**Aménagement hydraulique
de la Nartuby médiane**

DOSSIER D'ENQUETE PUBLIQUE

***Présentation des évolutions mineures du projet
en phase d'instruction des dossiers
réglementaires***

EVOLUTIONS MINEURES DU PROJET

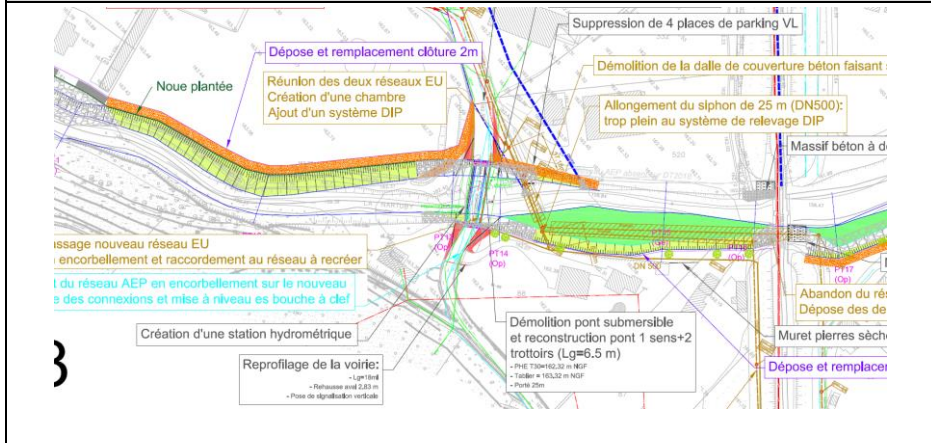
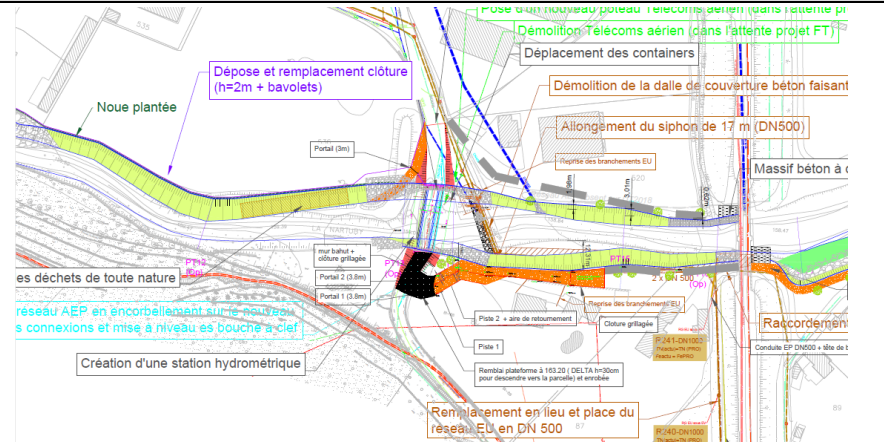
Plans d'octobre 2018	Plans de mars 2021 (insérés en pièce « EP 11 » du dossier d'enquête publique)
 <p>Servitude de passage</p> <p>Point de connexion énergie supposé (connexion du système DIP)</p> <p>Noue plantée</p> <p>Dépose et remplacement clôture 2m</p> <p>Réunion des deux réseaux EU Création d'une chambre Ajout d'un système DIP</p> <p>Passage nouveau réseau EU en encorbellement et raccordement au réseau à recréer</p>	 <p>Démolition pont submersible et reconstruction pont 1 sens+2 trottoirs (L_q=6.5 m)</p> <p>Noue plantée</p> <p>Dépose et remplacement clôture (h=2m + bavolets)</p> <p>Enlèvement des déchets de toute nature</p> <p>Dévoisement du réseau AEP en encorbellement sur le nouveau pont, reprise des connexions et mise à niveau es bouche à ciel</p>
<p>La piste en haut de berge en rive gauche ainsi que la servitude de passage ont été supprimées.</p>

En aval du pont, en rive droite, le tracé de la piste de desserte permettant l'entretien et l'accès aux maisons a été amélioré. De plus, les aménagements de berges ont été rééquilibrés, créant ainsi des aménagements en rive gauche et réduisant les terrassements en rive droite.

Ces modifications n'ont aucun impact sur le gabarit global hydraulique. Une servitude de passage supplémentaire a par ailleurs été ajoutée pour assurer l'entretien ultérieur. La version du plan mars 2021 précise également les dévoiements de réseaux nécessaires en phase de réalisation des travaux (reprise de l'EU existant et rétablissement des écoulements du rejet EP pluvial existant (ruissellement du talus SNCF).

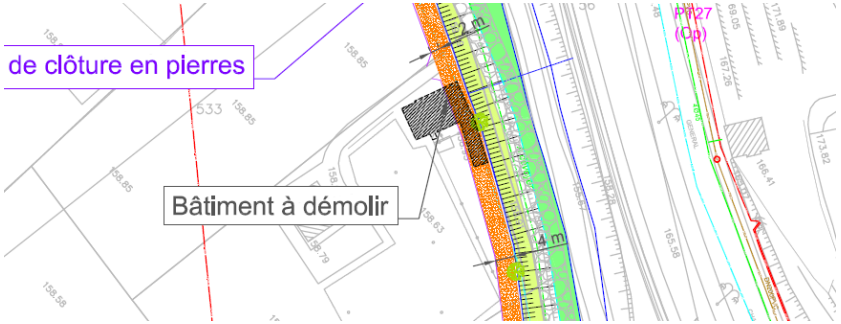
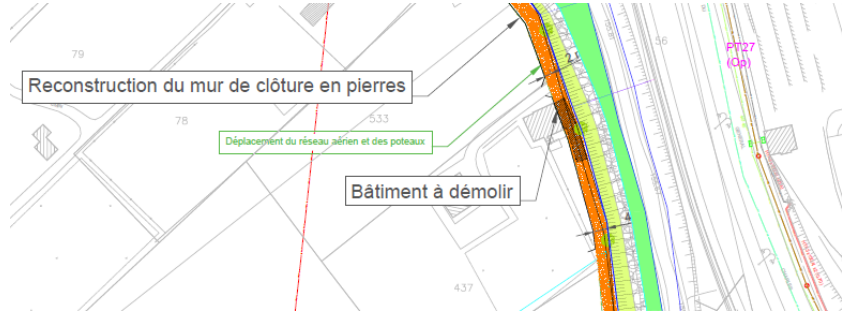
Plans d'octobre 2018	Plans de mars 2021 (insérés en pièce « EP 11 » du dossier d'enquête publique)
 Le plan de berge d'octobre 2018 montre une configuration de berges avec des zones colorées (orange, vert, jaune) et des points de mesure (PT20, PT21, PT22, PT23, PT24) indiqués. Des lignes bleues et noires représentent des infrastructures ou des limites.	 Le plan de berge de mars 2021 présente des modifications par rapport à l'ancien plan. Des zones sont marquées comme 'à démolir' (noir) et 'EU existant' (jaune). Les points de mesure (PT20 à PT24) sont toujours présents. Des légendes et des annotations supplémentaires sont ajoutées.
<p>Les aménagements de berges ont été rééquilibrés, créant ainsi des aménagements plus favorables à l'écoulement des crues en décalant le profil projeté vers la rive gauche. Une servitude de passage a été ajoutée en rive droite et une autre en rive gauche pour la continuité du cheminement d'entretien des berges.</p>

Plans d'octobre 2018	Plans de mars 2021 (insérés en pièce « EP 11 » du dossier d'enquête publique)
 <p>de clôture en pierres</p> <p>Bâtiment à démolir</p> <p>4 m</p> <p>PT27 (Op)</p>	 <p>Reconstruction du mur de clôture en pierres</p> <p>Déplacement du réseau aérien et des poteaux</p> <p>Bâtiment à démolir</p> <p>PT27 (Op)</p>
<p>Le plan de 2018 prévoyait la démolition complète d'un bâtiment. Le plan de 2021 précise que seule la partie bâtie située au droit de la piste à créer sera démolie.</p>

Plan de mars 2021 (insérés en pièce « EP 11 » du dossier d'enquête publique)

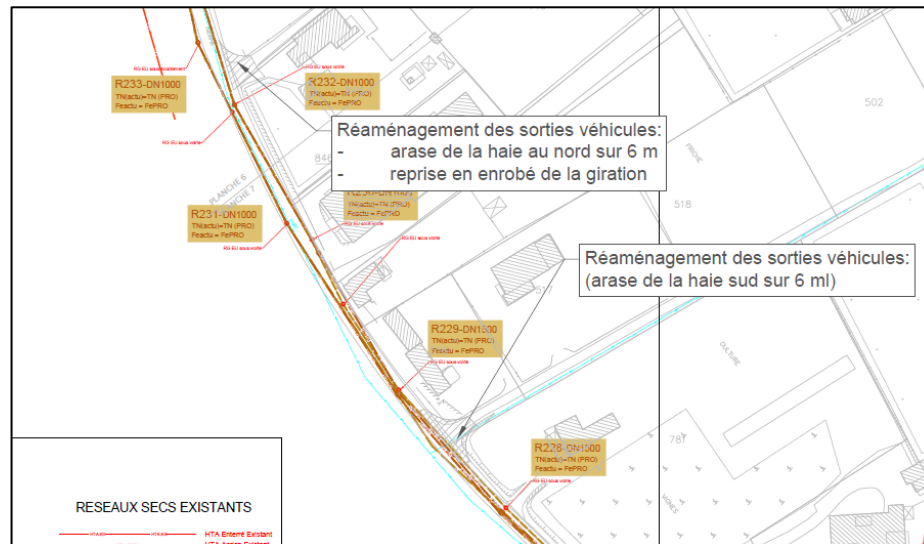
Entre les secteurs 3 et 4 du projet, une nouvelle mesure d'accompagnement du projet a été décidée. Au niveau de la Route du Plan, afin d'améliorer la visibilité sur deux débouchées de pistes privées, un débroussaillage de haie et une reprise des enrobés sera effectuée.

Cette mesure est mentionnée sur la vue en plan n°3 de mars 2021 (pièce « EP 11 » du dossier d'enquête publique).

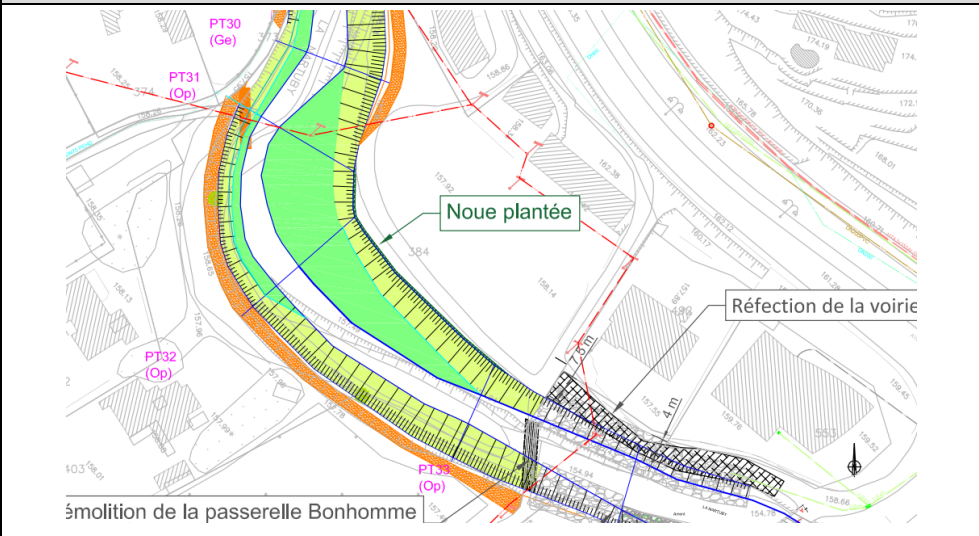
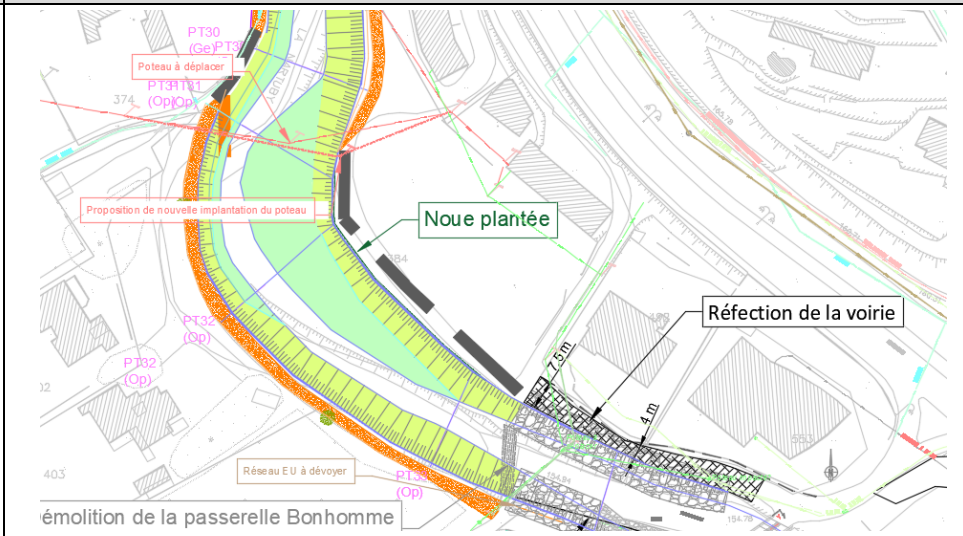
<p>Une servitude de passage a été ajoutée en rives droite et gauche pour la continuité du cheminement d'entretien des berges.</p>

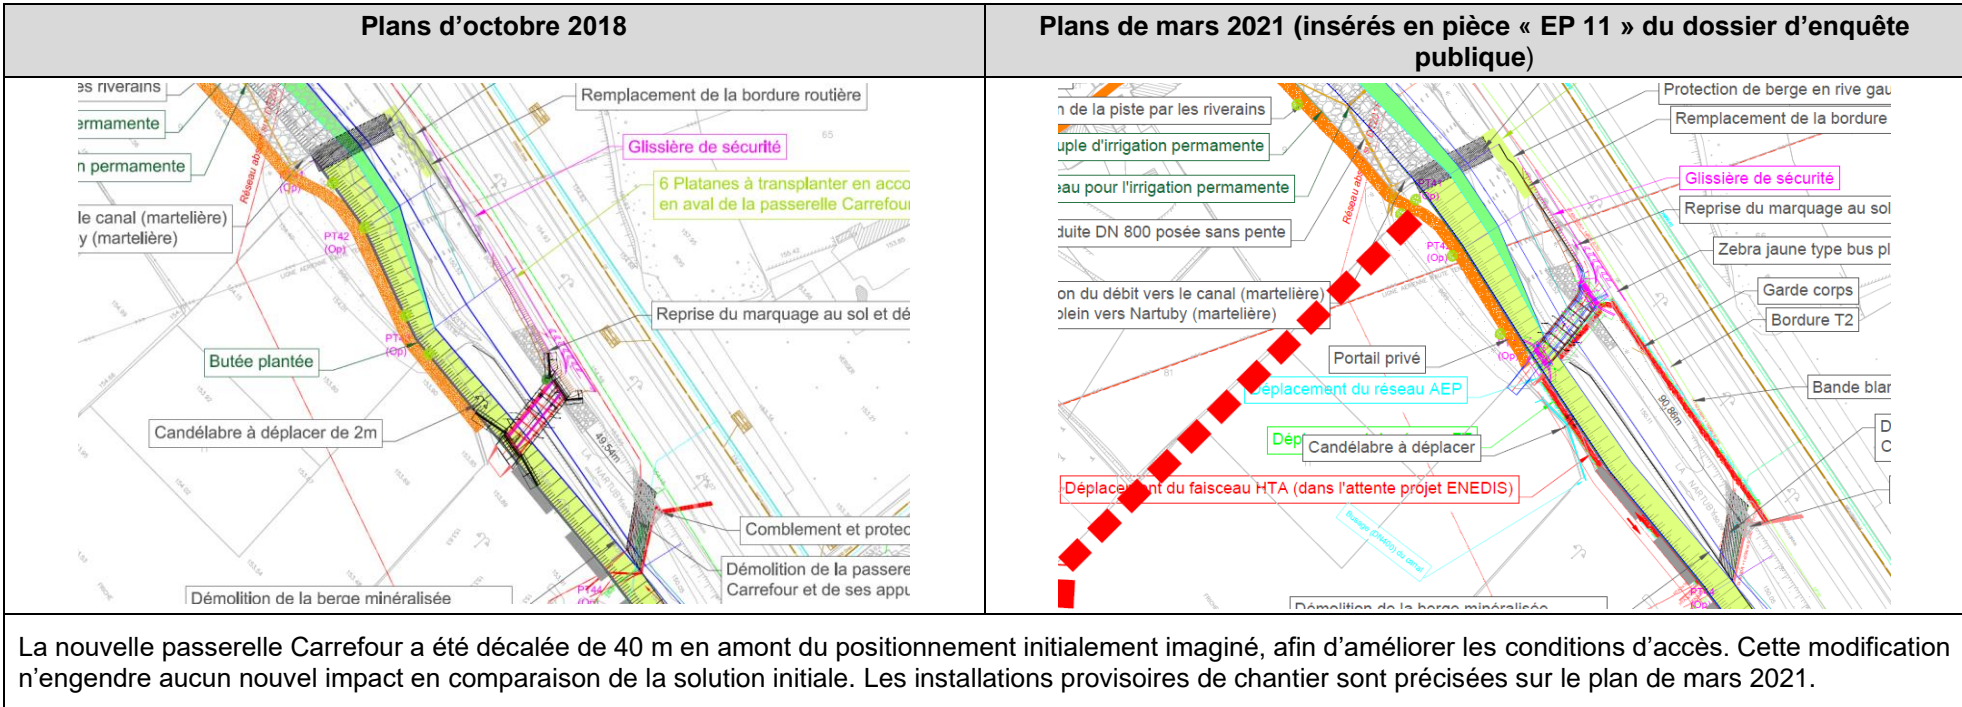
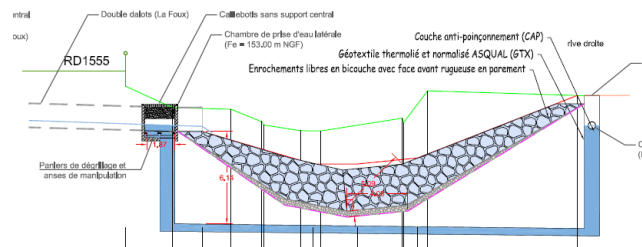
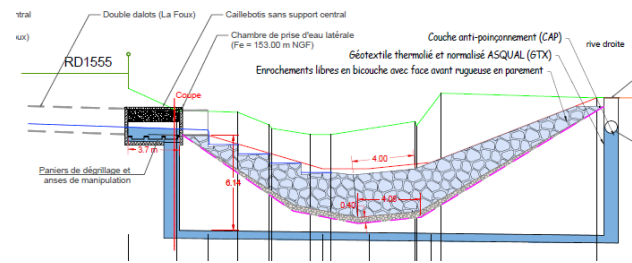
La coupe-type au droit du dérasement du seuil de La Foux est modifiée pour permettre l'arrangement des enrochements en cascades. Ce nouveau profil permet de créer des volumes d'eau suffisants pour réduire le risque de blessure des poissons lors de la dévalaison. Notons que cette évolution est prise en compte dans la version du dossier CNPN présentée dans le dossier d'enquête publique en pièce « EP 20 ».

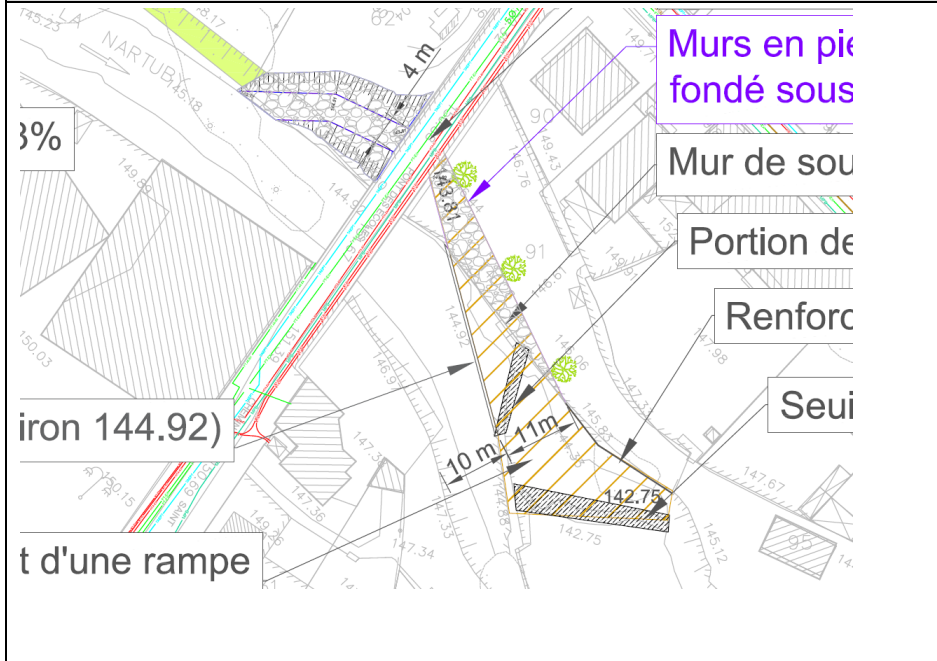
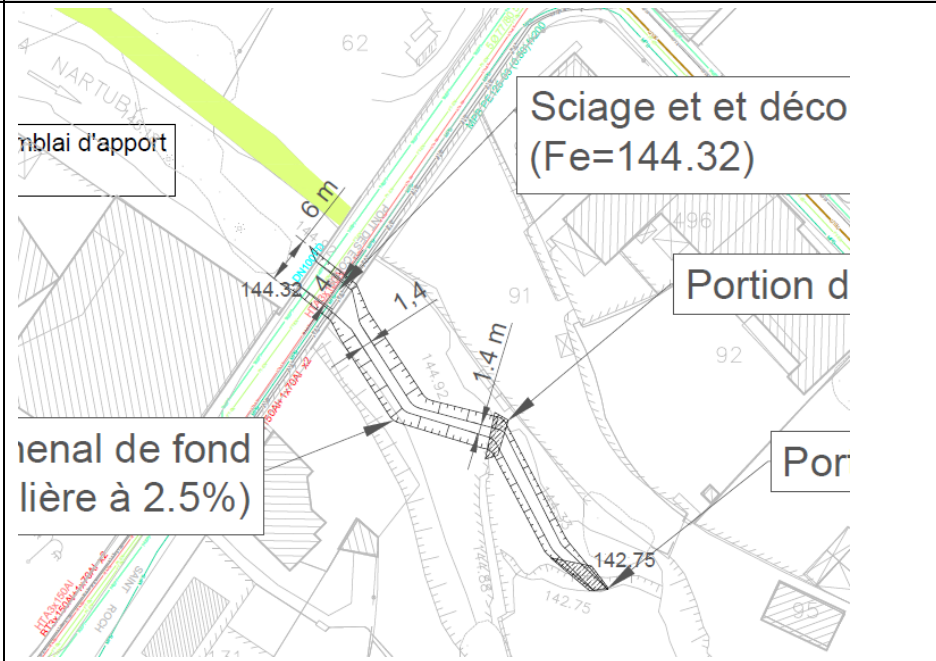
Plans d'octobre 2018	Plans de mars 2021 (insérés en pièce « EP 11 » du dossier d'enquête publique)
<p>Un accès à la RD 1555 est prévu dans la version 2021 du plan. Cette modification s'accompagne d'une modification de fonctionnement des feux existants pour assurer l'absence d'impact sur le trafic de la RD. Un accès PMR est ajouté entre la RD1555 et la passerelle.</p>

Plans d'octobre 2018	Plans de mars 2021 (insérés en pièce « EP 11 » du dossier d'enquête publique)
 <p>Murs en pierre fondée sous</p> <p>Mur de soutènement</p> <p>Portion de</p> <p>Renforcement</p> <p>Seuil</p> <p>niveau 144.92</p> <p>part d'une rampe</p> <p>4 m</p> <p>10 m</p> <p>11 m</p>	 <p>plan de fond</p> <p>niveau de fond</p> <p>lière à 2.5%</p> <p>Sciage et et déco (Fe=144.32)</p> <p>Portion d</p> <p>Por</p> <p>6 m</p> <p>1.4 m</p>
<p>Au niveau du pont des écoles, l'option de création du chenal de dérivation en rive gauche est abandonnée au profit d'un surcreusement du lit mineur et d'un léger élargissement permettant d'obtenir un gabarit hydraulique suffisant pour l'objectif de protection du projet. La suppression des seuils est conservée.</p> <p>Cette nouvelle version de l'aménagement est plus favorable à la mobilité piscicole et à l'insertion paysagère des aménagements.</p>
